**Avis délibéré de la mission régionale d'autorité
environnementale sur un parc agrivoltaïque
porté par la société Lightsource BP
sur la commune de Saint-Quintin-sur-Sioule (63)**

Avis n° 2026-ARA-AP-2019-N11964

Avis délibéré le 13 mars 2026

Figure 6: points de vue sur le projet dans l'aire d'étude immédiate (source : étude d'impact).

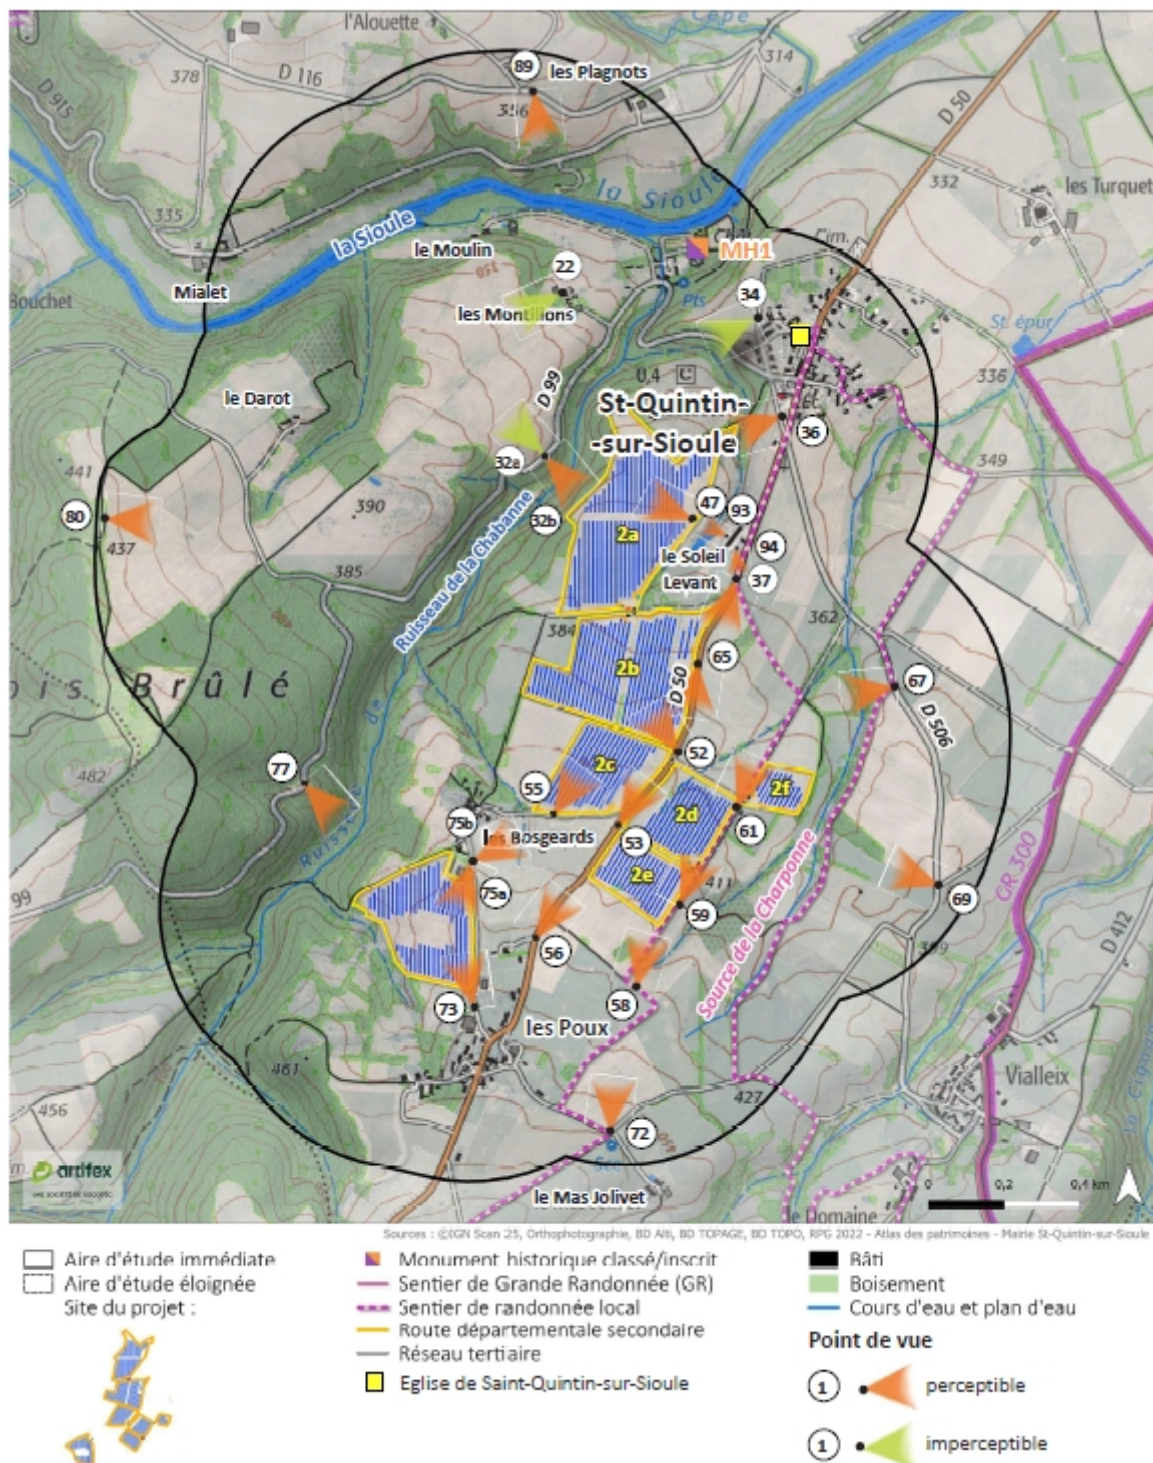
Les photomontages et modèles permettent d'anticiper les impacts du projet de manière satisfaisante et notamment à partir d'une végétation hivernale ce qui permet de se rendre compte des conditions de vue sur le projet les plus défavorables.

À l'échelle immédiate, le projet aura des impacts résiduels forts sur « *la silhouette du site inscrit d'Ébreuil, composée de l'Hôpital des Charitains, de l'église Saint-Léger et du Palais abbatial d'Ébreuil* » d'après le dossier et depuis certains points de vue immédiats (cf. figure ci-après).

L'Autorité environnementale recommande de renforcer les mesures d'évitement et réduction des impacts paysagers, au besoin en envisageant d'autres variantes d'implantation du parc (îlots et tables), jusqu'à l'obtention d'un impact résiduel non significatif à restituer *a minima* par un photomontage en période hivernale.
